Odakule pasajı ile ilgili yarışmanıza katılmak istiyoruz. Bunun için "Katılım belgesini" doldurmak dışında yapılması gereken başka bir işlem varmı ? internet sitesindeki katılımcı belgesini doldururken, İmza kısmına, ıslak imza mı atılacak yoksa boş mu bırakılacak ? Islak imza atıldığı takdirde, size nasıl ulaştıracağız ?	Yarışma şartnamesi madde 12'de belirtildiği gibi katılım belgesi, ıslak imzalı olacak şekilde, kapalı olarak teslim edilecek kimlik zarfı içerisine konacaktır. Kimlik zarfı üzerinde rumuz da yer alacaktır.
Herhangi bir ücret ödenmesi gerekiyor mu?	Hayır.
Katılım formunu teslim günü diğer materyallerle birlikte mi göndereceğiz yoksa öncesinden belli bir adrese/mail adresine katılacağımızın bildirilmesi gerekli mi?	Tüm yarışma teslim dokümanları birlikte teslim edilecektir. Bkz. Şartname madde 14 ve madde 18
Sunumda yarışmacının imzasını içermeyecek ve kimliğini belli etmeyecek şekilde el yazısı ya da serbest el ile çizilmiş eskizler kullanılabilir mi?	Teslim edilecek dokümanlarda katılım belgesindeki ıslak imza hariç el yazısı kullanılamaz. Serbest el ile çizilmiş eskiz veya perspektifler kullanılabilir.

Odakule Pasajı Ulusal Tasarım Yarışmasına katılım belgesinin

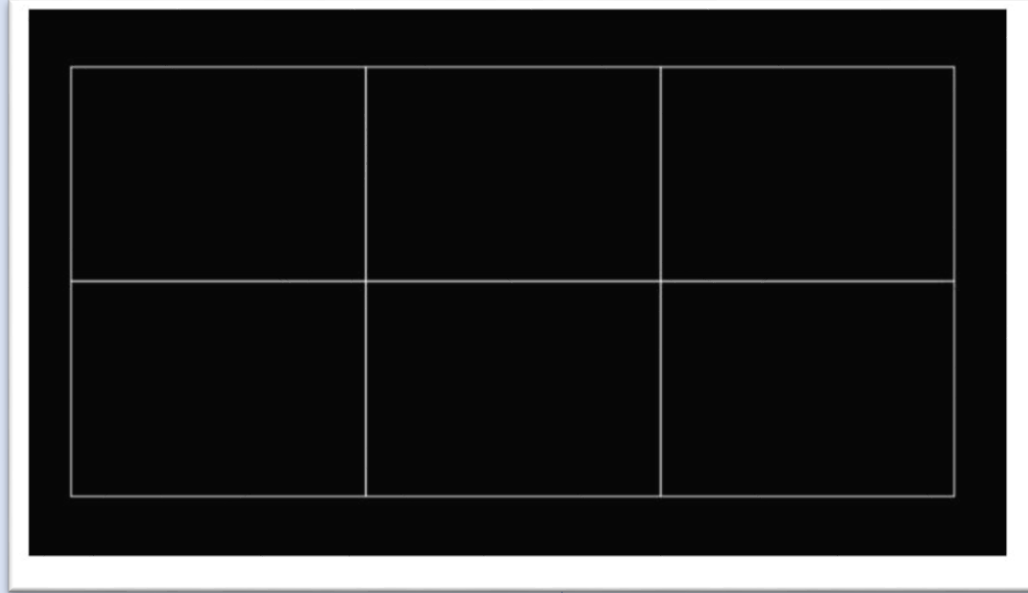
MADDE 8.1 “Çizimler A1 boyutunda en çok 6 adet paftada teslim edilecektir.” + “Paftaların yatay kullanılması zorunludur.” + “Tüm paftaların sağ alt köşesinde paftanın asma şeması yer alacaktır.” ifadelerine istinaden ve sergileme kolaylığı açısından paftaların asılma biçiminin/şemasının alttaki gibi olması uygun mudur?

Uygundur.
